# SONY

## Boletim Técnico

## CDX-C7507

Número **12/01**

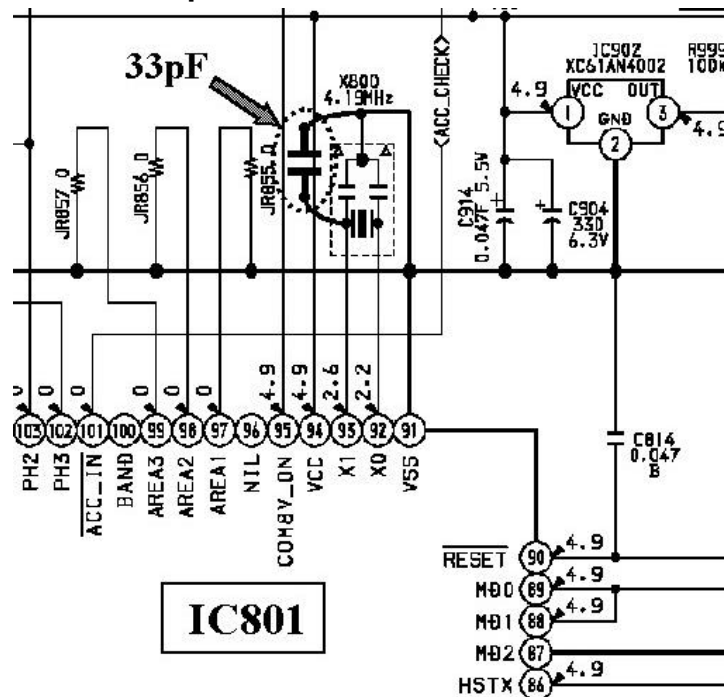
Após aquecimento do aparelho, as teclas do painel ficam inoperantes e as informações do display ficam “congeladas”.

Acrescentar o capacitor de 33 pF cód 1-163-239-11

Acrescentar o capacitor conforme a figura abaixo:
